Umgestaltung des Bahnknotens Stuttgart
 Ausbau- und Neubaustrecke Stuttgart – Augsburg
 Bereich Stuttgart – Wendlingen mit Flughafenbindung

Planfeststellungsabschnitt 1.5 Zuführung Feuerbach/Bad Cannstatt – Generalplanung
 Bau-km -4,0-90,340 bis Bau-km -0,4 -42,000 / Stat. -4,8-84,356 bis Bau-km -0,4-42,000

Übersichtslageplan
 Planfeststellungsabschnitt 1.5 Nördlicher Teil

Freigabe DB Projekt Stuttgart-Ulm GmbH
 per: Ch. Schaefer
 Datum: 02.02.2016
 Ersatz durch:
 Plan-Nr.:
 Anlage: Planfeststellungsunterlagen
 Anlage 2.6
 Blatt 1B von 2

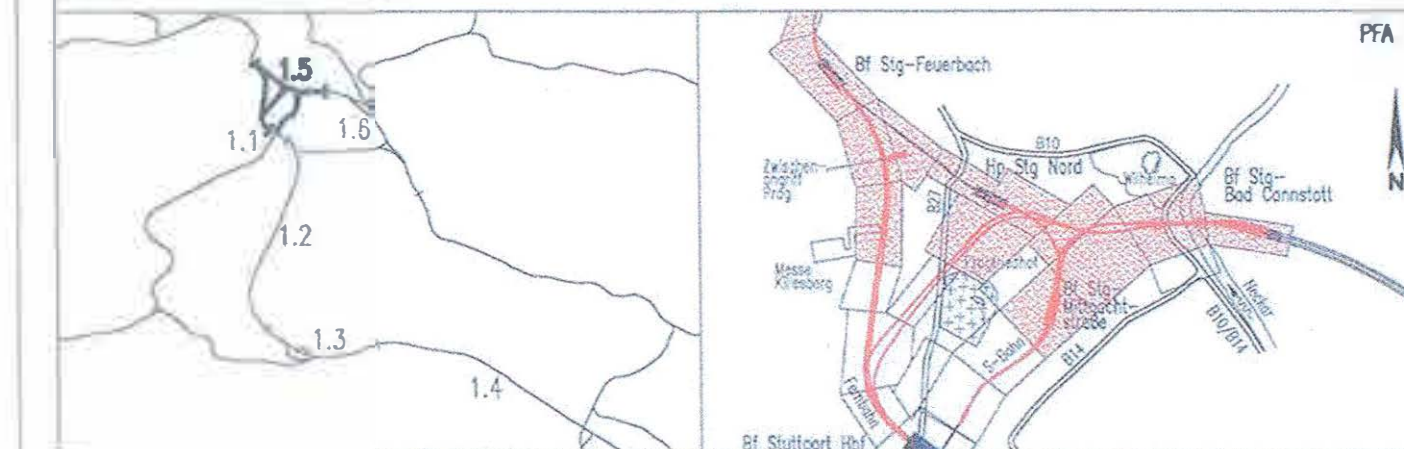
Planung alt, nach Änderungsverfahren nicht mehr aktuell
 Planung gemäß Änderungsverfahren beginn. Sonstige Eisenstraße
